### Arvamuste ja kooskõlastuste koondtabel

#### 1. KOOSKÕLASTUSED

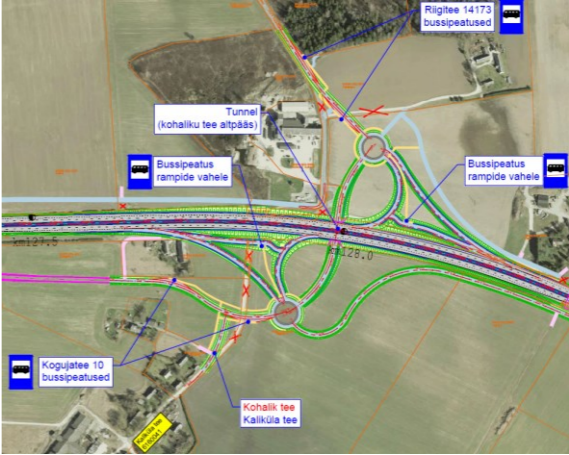
<p>4</p>	<p>Pajusoo                  61801:001:1142                  Kalilao                  61801:001:1143                  Tuisu                  61601:001:0578                  Tuisumäe                  61601:001:0577                  Lao                  61606:002:0129                  Paju                  61601:001:0458</p>	<p><b>08.04.2024 e-kiri</b>                  Soovin kindlasti teha ettepanekuid kavandatava Kaliküla ristmiku ümberehitamise kohta. Kuna ettepanekud peaksid olema kõigile arusaadavad ja vastama kehtivatele seadustele, nõuetele, kulub selleks veidi rohkem aega, kui meile anti, ehk plaani tutvustamisest Põltsamaa Kultuurikeskuses kuni 8-da aprillini. Saaksin arvestatava ettepaneku teha 10.04.24, tööpäeva jooksul.</p> <p><b>11.04 ja 15.04.2024 e-kirjad</b>                  Maaomanik edastas kahe e-kirjaga (11.04 ja 15.04.2024) kokku kolm eskiisi omapoolsest nägemusest lahendusele ning avaldas soovi täiendavaks suhtluseks.</p> <p>11.04.24 e-kirjas oli täiendav info:                  Kevadel selgus kurb tõsiasi - truu Tallinn-Tartu all kinni! Puiduterminali hoovil tõusis vee tase 70 cm.</p> <p>Eskiis nr 1 (kõrvaltee on viidud üle põhimaantee):</p> 	<p><b>Põhjendus:</b>                  08.04.2024 e-kirja teel pikendatud vastamistähtaega kuni 10.04.2024.                  11.04.2024 e-kirjas toodud info, mis puudutas truupi riigitee nr 2 Tallinna-Tartu-Võru-Luhamaa tee all ja Puiduterminali hoovi üleujutamist sai edastatud Transpordiameti hooldepartnerile. Hooldepartner käis olukorda kontrollimas, mille tulemusena selgus, et nii truu kui ka düüker, kuhu truu suubub, on puhas.                  Projekti koostamisel on aluseks Järvamaa, Jõgevamaa ja Tartumaa maakonnaplaneeringuid täpsustav teemaplaneering „Põhimaantee nr 2 (E263) Tallinn-Tartu-Võru-Luhamaa trassi asukoha täpsustamine km 92,0-183,0“. Projekteerimistingimustega täpsustatakse teemasid, mida ei olnud võimalik määrata maakonnaplaneeringu täpsustamises.                  Transpordiametile esitatud kirjas on seisukoht: <i>Teie poolt pakutav idee on suurepärane plaan, kümneid kordi suurema liiklusvoo juhtimiseks. Meie piirkonda iseloomustab rohke põllumajandustehnika liiklus (ringteed ebasobivad). Põhiosa liiklusest, liiguks piki Tallinn-Tartu mnt.-d (ringteed ebasobivad).</i> Selgitame, et projekteerimistingimuste eelnõu lisaks olnud eskiisis esitatud liiklussõlme lahenduses on arvestatud erinevate liiklejagruppide ja liikumisvajadustega ning on projekteeritud selliselt, et on võimaldatud pöördeid igas suunas. Ringristmikud rampide otstes koondavad erinevates suundades liikumisvajadused ühte punkti, tagavad liikluse sujuvuse ning mõjuvad liiklust rahustavalt. Ilma ringristmiketa tuleks liikumisvõimaluste tagamiseks sõlme piirkonda erinevatele ühendusteedele rajada mitmeid T-kujulisi ristmikke. Iga ristmik on aga potentsiaalne liiklusohtlik koht ning ristumiskohtade arvule ja vahekaugustele on nõuded reguleeritud erinevates projekteerimisalastes juhendites. Eesmärk on nende hulka võimalikult minimaalsena hoida ning pigem koondada ühte kohta, kust toimub liikluse jagunemine.                  Transpordiamet tutvus esitatud eskiisidega. Oluliste erinevustena võrrelduna projekteerimistingimuste lisaks oleva eskiisiga võib välja tuua, et esitatud lahendustega pole Lao (katastritunnus 61606:002:0129) ja Rehe (katastritunnus 61606:002:0242) kinnistute sihtotstarbeline kasutamine võimalik ning tähendaks nende kinnistute omandamist. Niisamuti seab lahendus kitsendusi põhja pool olevatele Kaliküla kuivati (katastritunnus 61606:002:0055) ja Rehe (katastritunnus 61801:001:0047) kinnistute kasutamisele. Transpordiamet võttis esitatud lahenduste valguses ühendust Kaliküla kuivati ja Rehe (katastritunnus 61801:001:0047) kinnistute omanikuga, kes selgitas, et ei</p>

Esmaspäevane (15.04.2024) kommentaar oli ehk liialt lühike, nüüd selgitaksin Kaliküla piirkonna inimeste arvamust pikemalt.

1. Teie poolt pakutav idee on suurepärane plaan, kümneid kordi suurema liiklusvoo juhtimiseks. Meie piirkonda iseloomustab rohke põllumajandustehnika liiklus (ringteed ebasobivad). Põhiosa liiklusest, liiguks piki Tallinn-Tartu mnt.-d (ringteed ebasobivad).

2. Teie joonisel on tunnel plaanitud mäe otsa. Projekteeritavast tunnelist Tallinna poole langeb maapind 3m.
3. 2+2 mnt. äärde jääb 2 kinnistut, millede omanikud on nõus nende võõrandamisega, et kogujatee saaks tuua põhimnt. kõrvale ja ristmiku saaks planeerida alale, mis nii ehk nii põllumajandusliku otstarvet enam ei oma.

4. Hea oleks teada olemasoleva lahenduse ehitusmaksumust koos maade võõrandamise kuluga. Meie poolt pakutav lahendus on arvatavasti odavam (vähemalt ei ole kulutatud nii palju toidu tootmiseks vajaliku maad).

5. Pärast ehitise valmimist on vaja seda ka hooldada: talvised lume- ja libedusetõrjed, suvised hooldusniited ca 11 ha. Me peame väga palju tööd tegema ja makse maksma, et see kõik saaks toimuda.

nõustu ühendustega paiknemisega vahetult Kaliküla kuivati kinnistu taga. Tema sõnul on kinnistud soetatud perspektiiviga. Sooviks on tulevikus laiendada arendustegevusega mõlemale kinnistule. Menetluses esitatud eskiisid seda võimalust halvendavad, sest ringristmike vahele projekteeritud ühendustee poolitab perspektiivse arendusala. Teemaplaneeringu täpsusastmes on kogujatee liitumine riigiteega 14173 Kaliküla-Lustivere tee näidatud Rehepõllu (katastritunnus 61801:001:0052) ja Aedniku (katastritunnus 61606:002:0271) kinnistute piirile. Põltsamaa möödasõidu eelprojekti koostamisel sai piirkondlike põllumeestega suhtluse tulemusena nihutatud kogujatee liitumise asukohta lõuna suunas.

Erinevustena võib veel välja tuua, et võrrelduna teemaplaneeringu lahendusega on esitatud eskiisides nii rambid kui riste nihutatud Tallinna suunale selliselt, et riste paikneks otsesihis kohaliku Kaliküla teega. Teemaplaneeringus on riste kavandatud otsesihis riigiteega 14173 Kaliküla-Lustivere tee ning rambid on kavandatud Paju kinnistule (katastritunnus 61601:001:0458). *Transpordiametile 15.04 esitatud kirjas on seisukoht, et projekteerimistingimuste lisaks oleval eskiisil on tunnel plaanitud mäe otsa. Projekteeritavast tunnelist Tallinna poole langeb maapind 3m.* Selgitame, et see info ei vasta tõele. Topo-geodeetilise uuringu andmetele tuginedes on maapinna kõrguslik erinevus eskiisides (projekteerimistingimuste lisaks olev eskiis ja maaomaniku poolt esitatud eskiis) ligikaudu 1m.

Eskiiside nr 1 ja 2 puhul toome veel välja, et mõlemal pool põhimaanteed ringristmikke ühendavale teele on kavandatud kaks ristmikku, kus kõrguslike lahenduste tõttu võib olla keeruline tagada nõutavaid nähtavusi. Lisaks on iga ristmik potentsiaalne liiklusohhtlik koht nagu eelnevalt selgitatud. Projekteerimistingimuste lisaks olevas eskiisi on suurema liiklusega teed koondatud ringristmikule ning on välditud ringristmikke ühendavale teele täiendavate ristmike rajamist. Kaliküla liiklussõlmest Jõekalda kinnistu suunas projekteeritud kogujatee näol on tulevikus teemaplaneeringu tervikliku lahenduse realiseerumise korral tegemist olulise ühendusega Põltsamaa linna ja olemasoleva Tallinna-Tartu-Võru-Luhamaa tee vahel, mis jääb kogujateeks (perspektiivne 2+2 ristlõikega põhimaantee peale Suudari silda on kavandatud uuele trassile). Seetõttu on olnud teadlik soov see kogujatee ühendada ringristmikuga, et võimaldada sujuvad manöövrid. Menetluses esitatud eskiiside kohaselt tuleks hetkel Jõekalda kinnistuni, aga tulevikus piki kogujateed Tartu suunal liikumiseks läbida esmalt ringristmik ja seejärel veel T-kujuline ristmik.

Eskiisis nr 3 on lahendatud riste mitte liiklussõlm. Lahendus erineb põhiolemuselt teemaplaneeringu lahendusest. Riste võimaldab liikumisi Põltsamaa linna, Kaliküla ja Lustivere külade vahel, kuid ei võimalda liitumisi ja hargnemisi põhimaanteelt. Näeme, et selline lahendus piirab liikumisvõimalusi (sh ühistranspordile) ning põhjustaks märkimisväärseid teekondade pikenedusi. Selle lahenduse korral jääks piirkonnas ainsaks liitumisvõimaluseks põhimaanteega perspektiivne Puhu liiklussõlm. Kokkuvõttes, antud asukohas on eesmärgiks liiklussõlme rajamine, mis võimaldab liikumisi erinevates suundades, kuid riste kõiki liikumisvajadusi ei taga. Seega ei ole eskiis nr 3 võrdväärseks alternatiiviks projekteerimistingimuste lisaks olevale eskiisile.

Transpordiametile esitatud kirjas on küsimus lahenduse ehitusmaksumuse ja maade võõrandamise maksumuse kohta. Eskiisi staadium on paraku liialt üldine, et seda oleks võimalik anda. Esmane eeldatav ehitusmaksumus selgub eelprojekti valmimisel ning omandatavate maade maksumus maade omandamise menetluses.

Kokkuvõttes leiti kaalumise tulemusena, et esitatud eskiisid ei ole tervikuna realiseeritavad, kuid samas sisaldavad mitmeid häid ettepanekuid, mis aitavad kaasa maakasutuse optimeerimisele ja põllumaade killustamise vähendamisele. Seda eelkõige Annikvere ja Kaliküla ristmike vahele projekteeritud kogujatee asukoha valikul ning
